改善箇所説明図

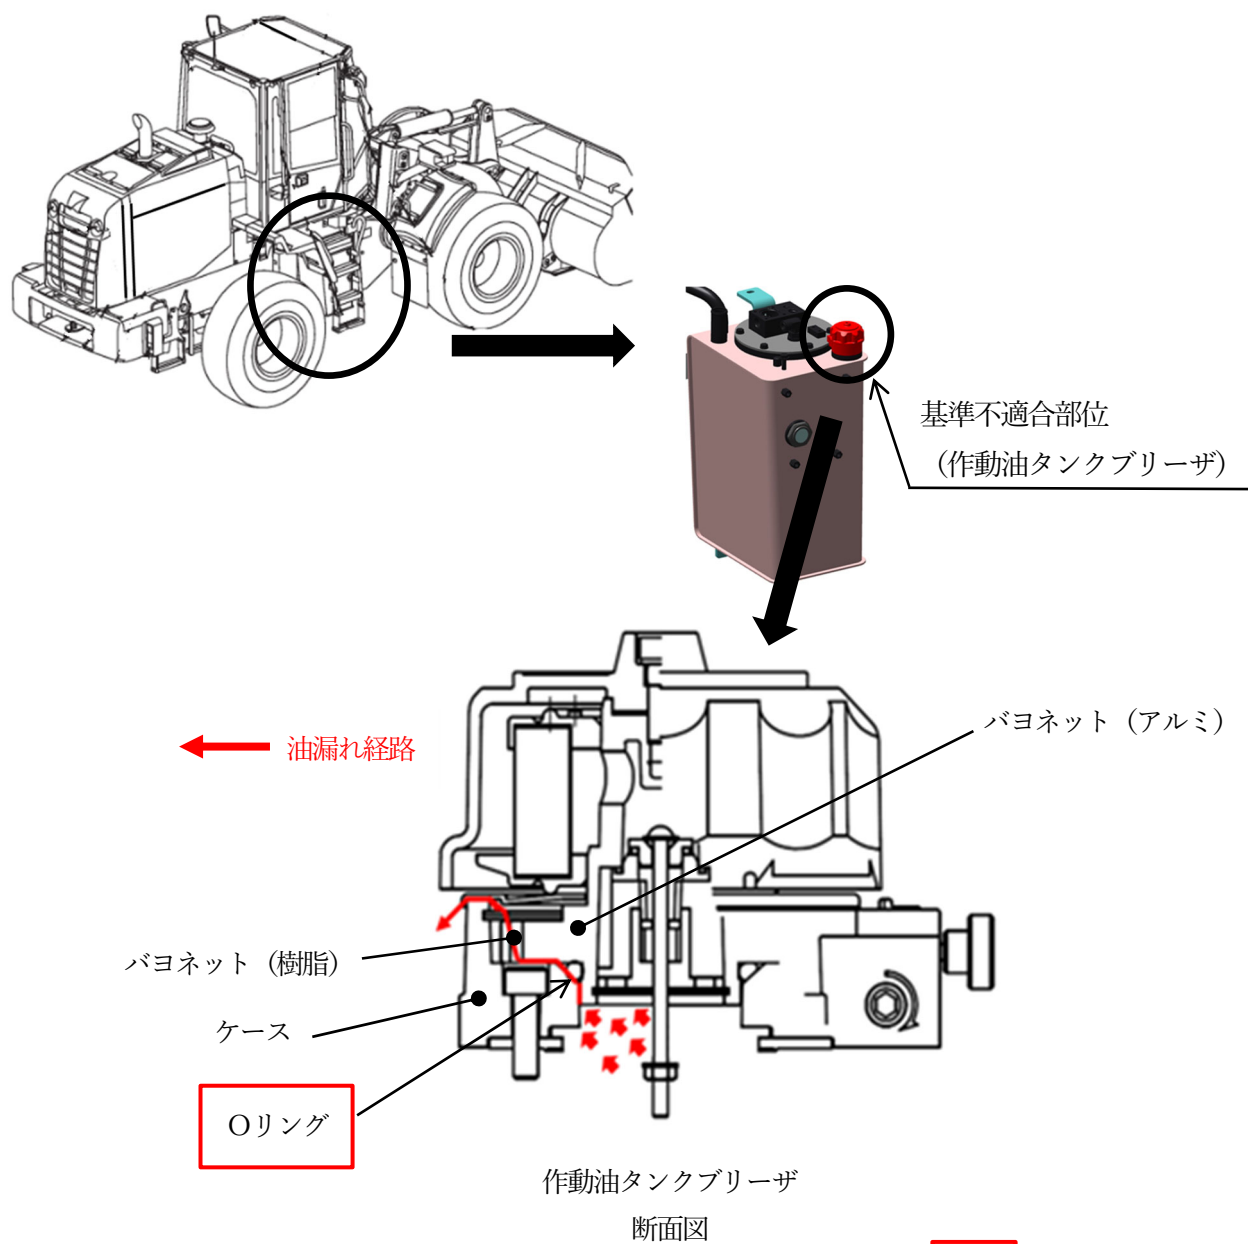
ショベル・ローダの作動油タンクブリーザにおいて、カバーとケースを密着させる溝の寸法管理が不適切なため、ケース部のバヨネット（樹脂）とカバー部のバヨネット（アルミ）に隙間が生じているものがある。また、Oリングの寸法検討が不十分なため、つぶし代が小さくなるものがある。

そのため、Oリングで隙間を十分に埋めることができなくなり、そのまま使用を続けると、作動油タンクの内圧により作動油が著しく漏れることがある。

改善措置の内容：全車両、Oリングを対策品に交換する。

識別：キャブ内のヒューズボックスカバーの裏面に青色のペイントを塗布する。
